监 理 通 知 单

工程名称：绍兴聚晖新材料有限公司绍兴上虞 13.2924MW 分布式光伏项目

编号：SXJH-JLTZD-20170310

事由：现场施工存在的质量弊端。

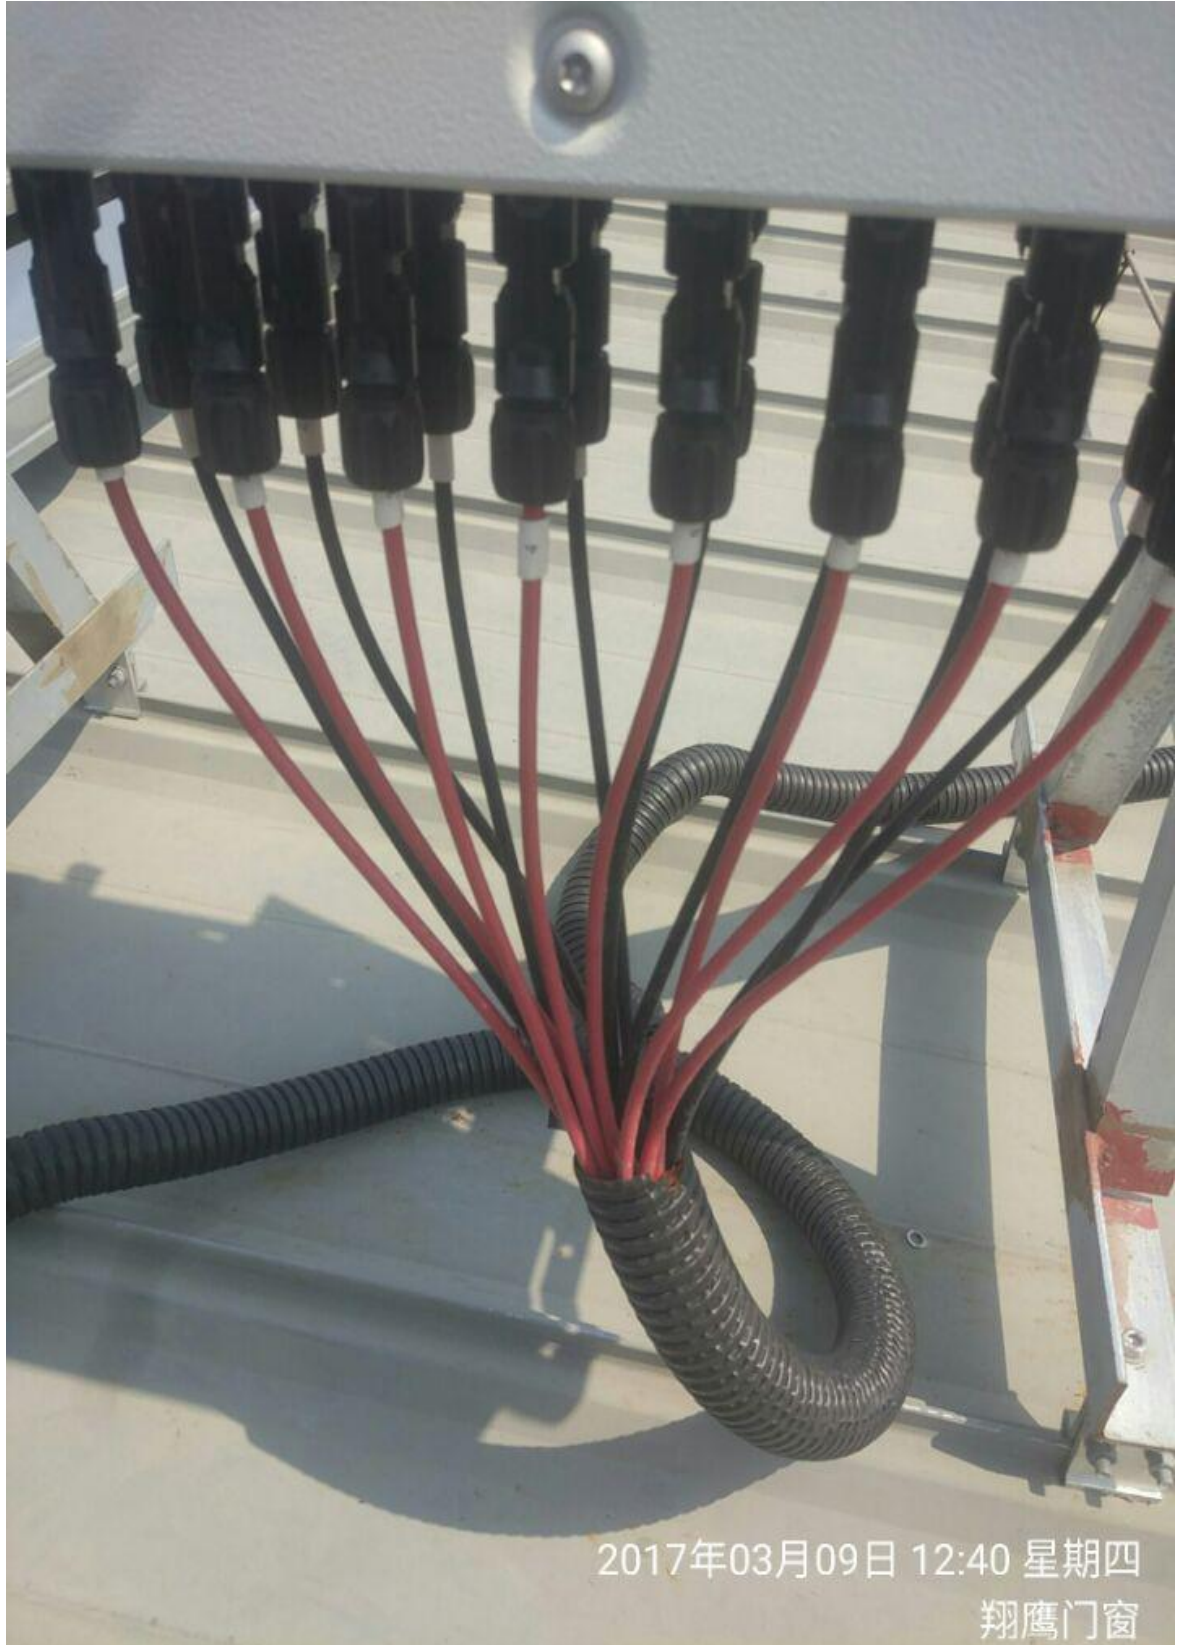
- 1、根据规范要求，电缆由组件及汇流箱引接至桥架，以及桥架引接至设备处均应用保护管进行保护。现你单位出现个别电缆走线部位未采用保护管、保护管不到位以及管口未进行防火泥封堵现象。
- 2、屋面桥架未采取接地措施，个别部位出现盖板未施工、桥架盖板变形、加固不到位现象。
- 3、低压电缆 3*150 敷设深度不符合规范要求且未采取保护措施，电缆沟上方未设有警示标志。
- 4、开关站及升压站箱体、设备与槽钢焊接未进行焊渣及防腐处理。
- 5、开关站低压室内箱体接地 OT 端子压接不到位。
- 6、开关站低压室内施工以及屋面产生的垃圾未及时清理。

汇流箱进线及出线电缆未采取套管保护

组串间走线保护管不到位

逆变器进线保护管口未采取防火泥封堵

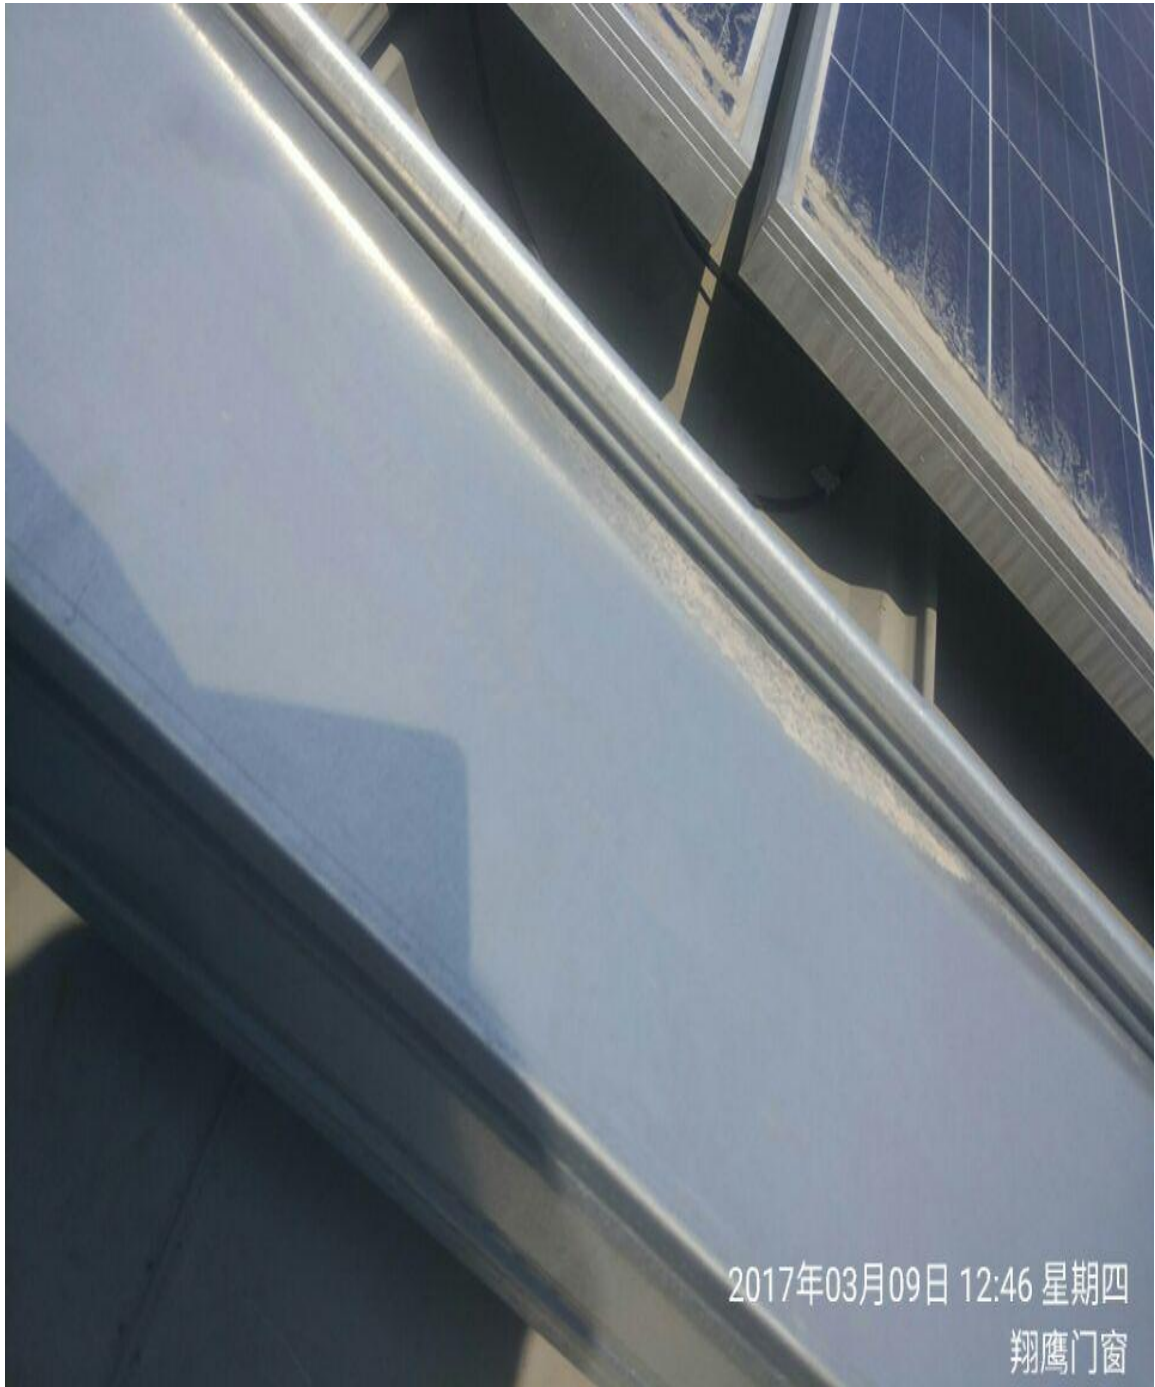
桥架未采取接地连接

桥架盖板未施工

桥架盖板出现明显的变形且加固不到位

3*150 电缆敷设不符合规范要求

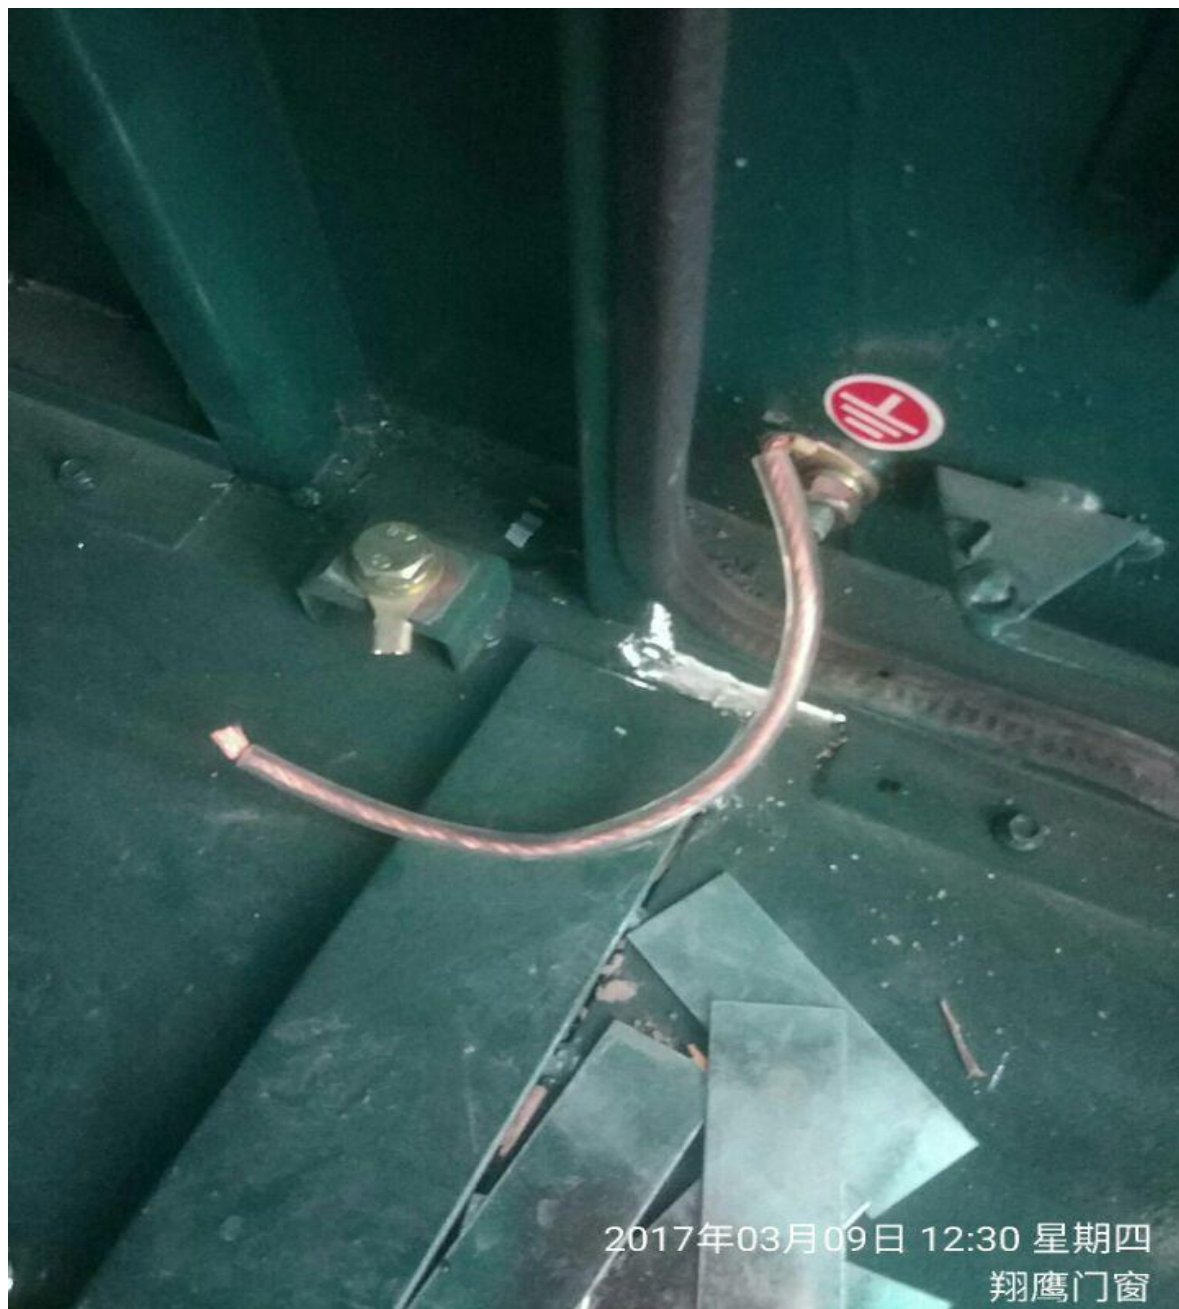
焊渣及防腐未处理

低压室内接地 0T 端子压接不合格

开关站室内及屋面施工产生的垃圾未清理

剩余电缆回收不及时
